改善箇所説明図

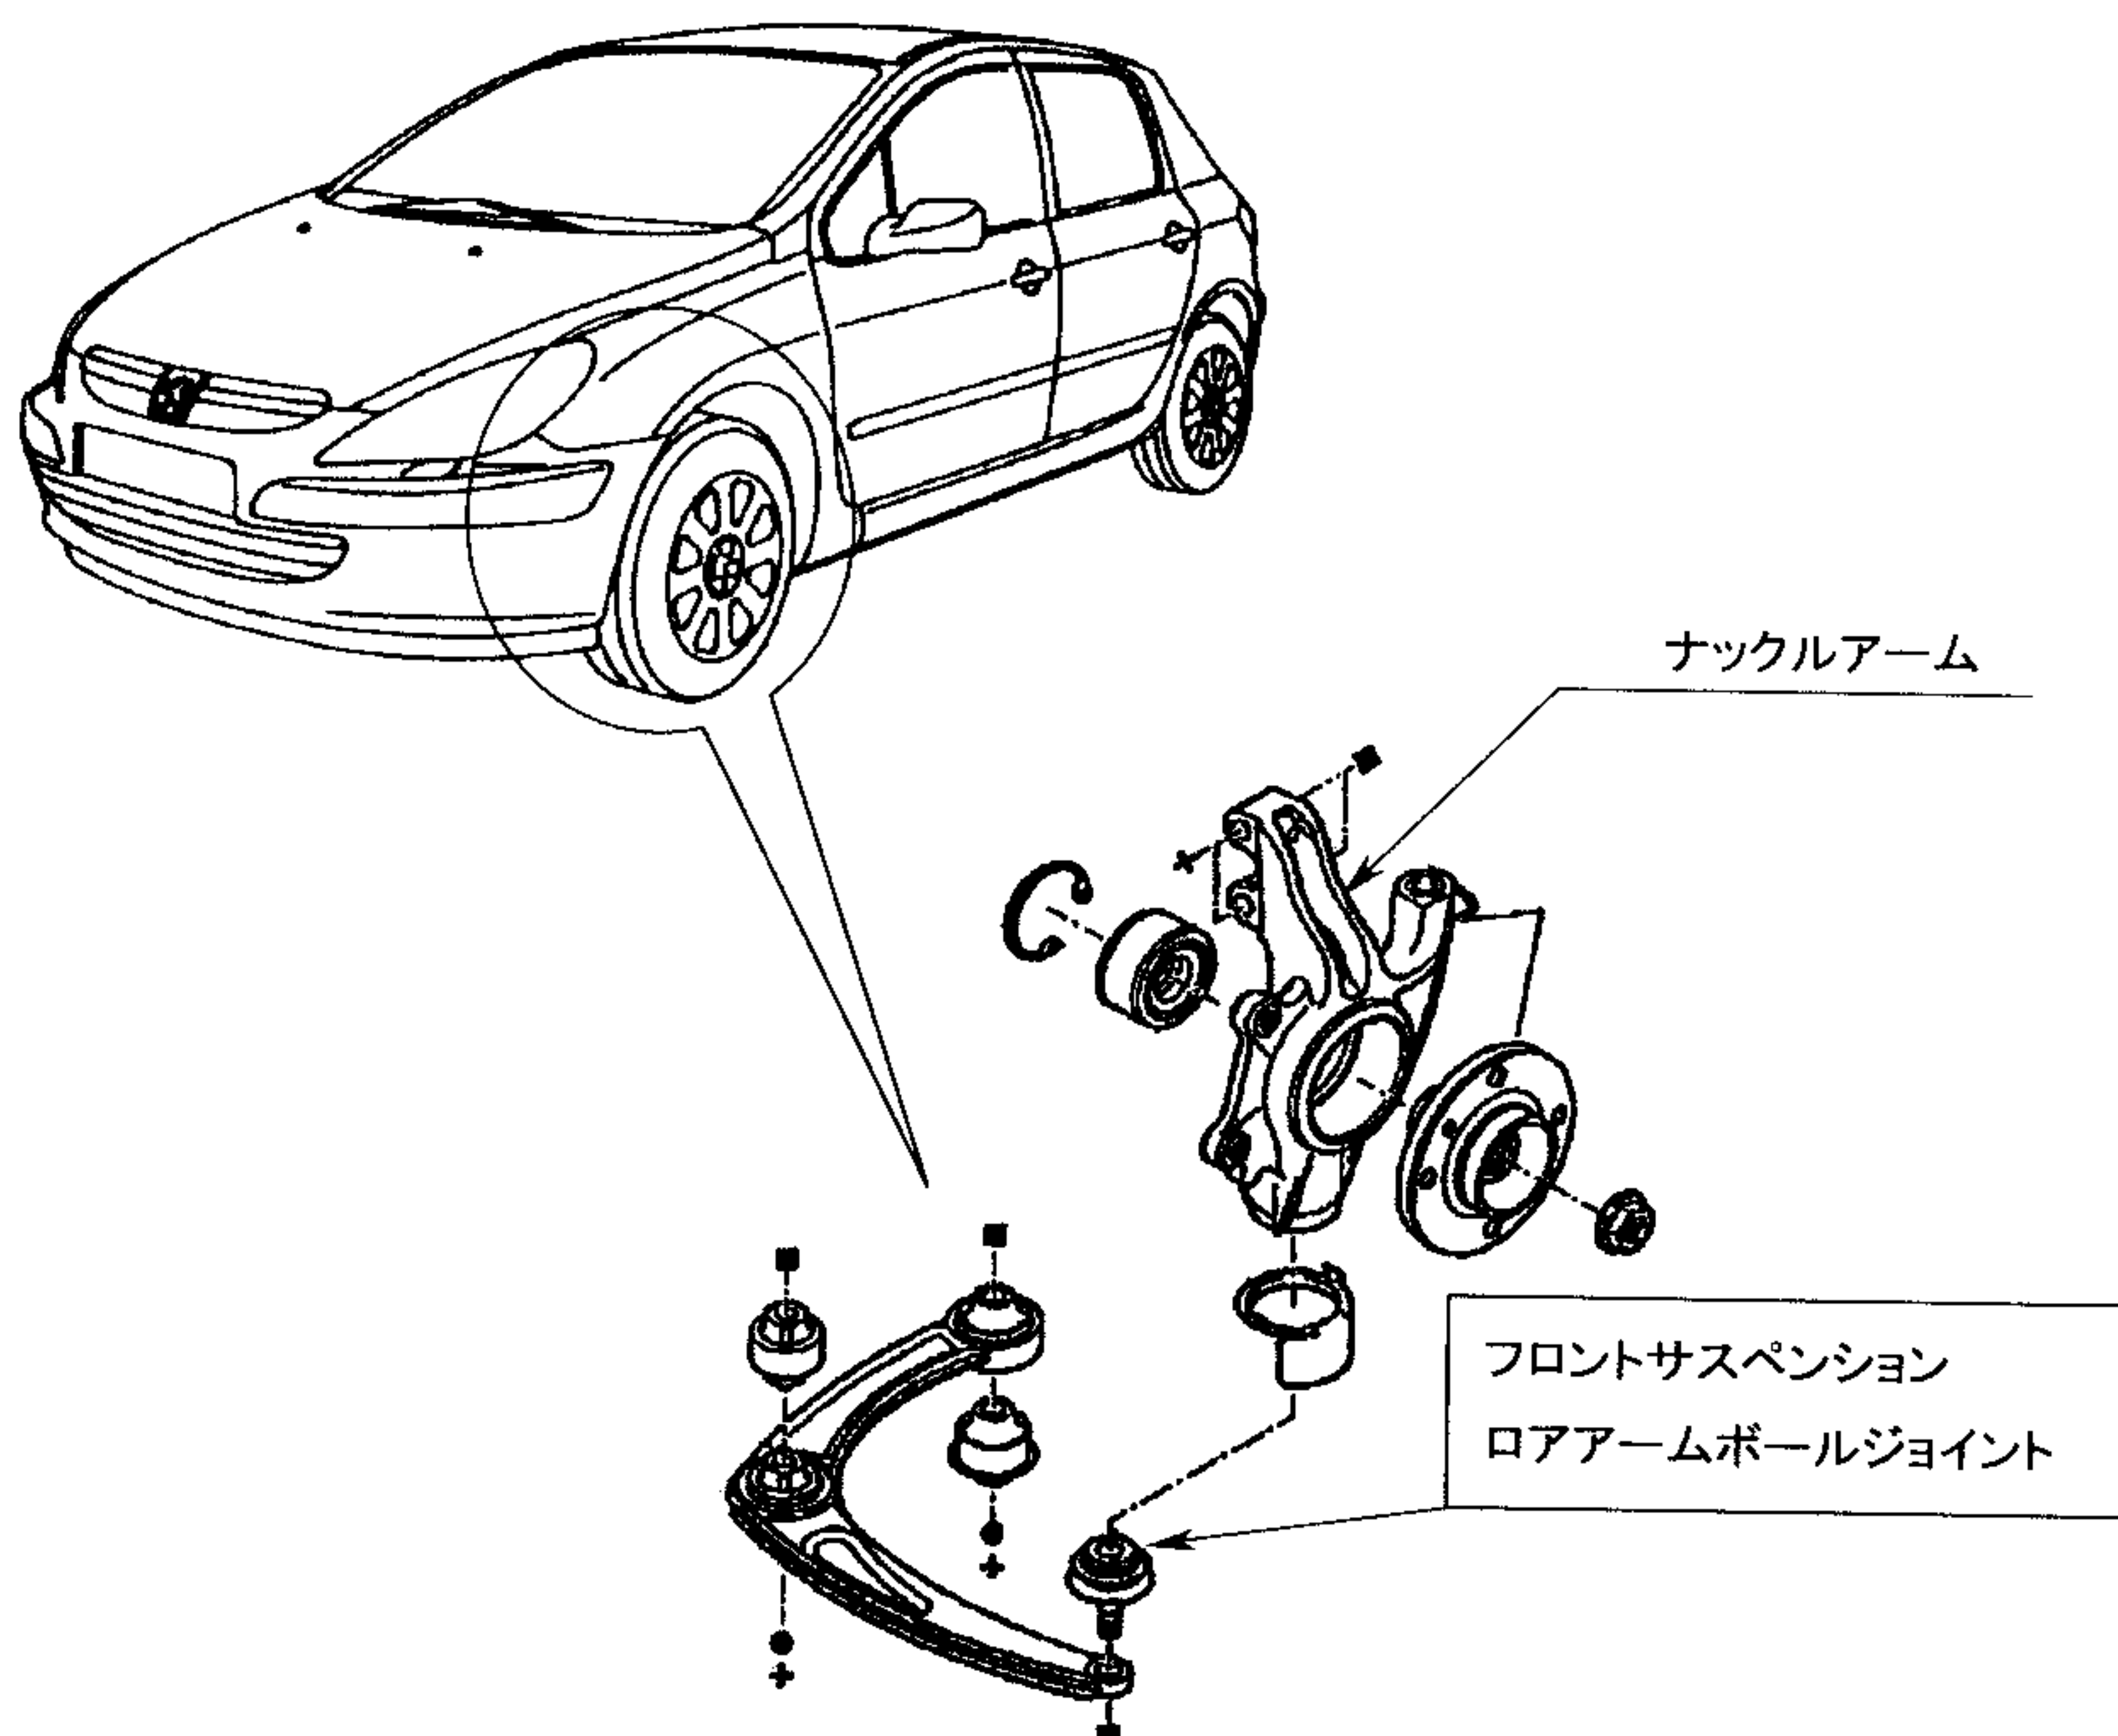
不具合発生箇所

フロントサスペンションロアアームボールジョイントをナックルアームに取り付けるボールジョイントのネジ部に締め付けトルクが不十分なものがあるため、走行中の振動等によって当該ネジが緩むことがある。そのため、そのまま使用を続けると車軸がずれて走行不能に至るおそれがある。

改善内容

全車両、当該ボールジョイントの締め付けを点検し、緩みの確認されたものはボールジョイントを新品と交換の上、正規トルクで締め付ける。

識別表示

サスペンションロアアーム上面のボールジョイント近傍に白色のペイントでマークを表示する
